CONCEPTO TÉCNICO No CT - 4910
Revisión de Estudio Particular de Respuesta Local
de Amplificación de Ondas Sísmicas
Artículo 7 - Decreto 193 de 2006

ENTIDAD SOLICITANTE: Luís Fernando Ballesteros - Curaduría Urbana No 2
Jorge Alberto Rodríguez – JEoprobe Ltda.
PROYECTO: EDIFICIO TR 9B No 127A - 85
LOCALIDAD: 1 Usaquén
UPZ: 14 Usaquén
BARRIO: Bella Suiza
DIRECCIÓN: TR 9B No 127A – 73/85
CHIP: AAA0101DDBR, AAA0101DDCX
TIPO DE RIESGO: Sísmico
EJECUTOR: JEoprobe Ltda.
FECHA DE EMISION: Agosto 3 de 2007

El presente concepto técnico corresponde a la **segunda revisión** realizada por la Dirección de Prevención y Atención de Emergencias, del informe "Estudio particular de respuesta local de amplificación de ondas sísmicas proyecto Transversal 9B # 127A - 85" elaborado por la firma JEoprobe Ltda. como parte del estudio de suelos y análisis de cimentación "Edificio Transversal 9B # 127A - 85" ejecutado por la firma LFO Ingenieros de suelos Ltda., y del oficio aclaratorio ER8911 de Julio 16 de 2007.

Figura 1. Localización del Proyecto Transversal 9B No 127A – 73/85

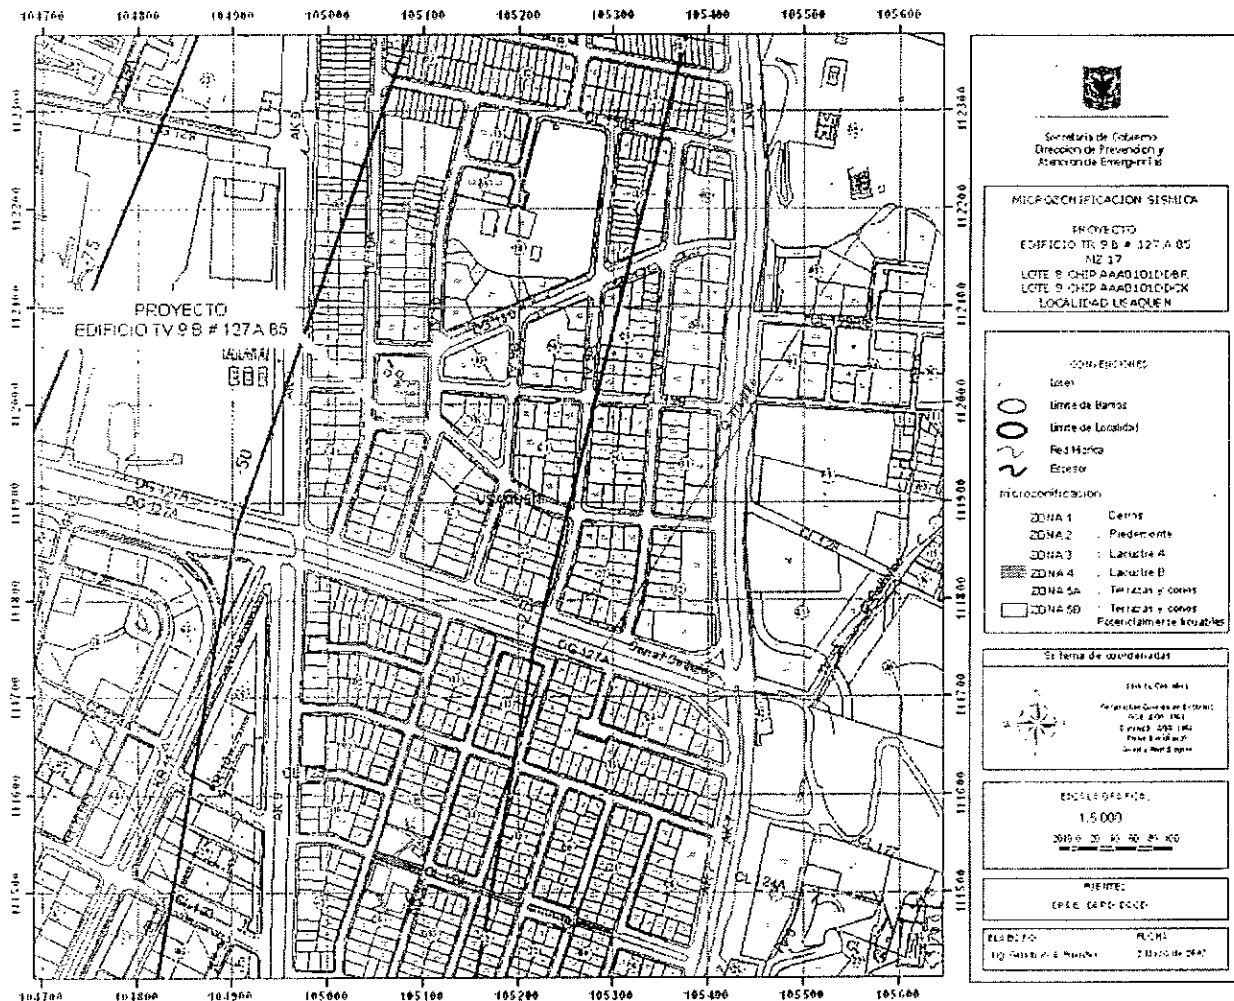
En el numeral 3.2, se indica que el sitio del proyecto se encuentra localizado en la zona 2 (Piedemonte) según el Decreto 193 de 2006, la cual es consistente con la localización presentada en la Figura 1 del presente concepto.

Figura 2. Espectro de diseño recomendado del proyecto Tr 9B No 127A – 73/85
El estudio CUMPLE con este requerimiento.

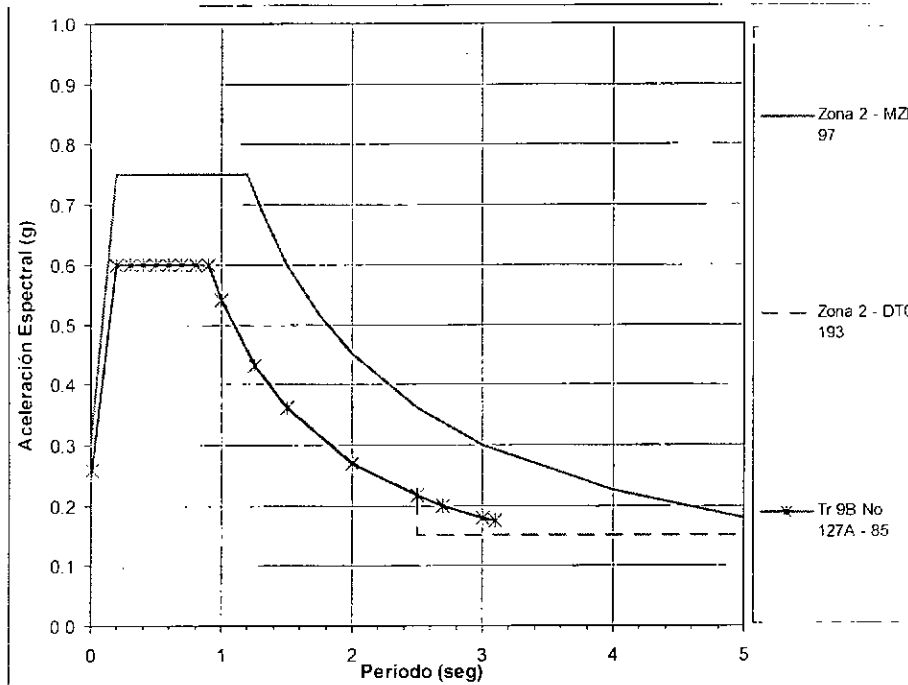
En el numeral 3.4, el consultor establece el espectro mínimo de Zona 2 como el espectro de diseño. En la tabla 4.1 se presentan los valores espectrales, así como en la figura 3.20 el espectro propuesto. En la Figura 2 del presente concepto se ilustra el espectro propuesto junto con el espectro de la zona 2 de la MZB-97 y el espectros mínimo de la zona 2 establecido en el decreto 193 de 2006. Se aprecia que el espectro propuesto es igual o superior para algunos periodos que el mínimo de la zona 2 establecido en el decreto 193 de 2006.
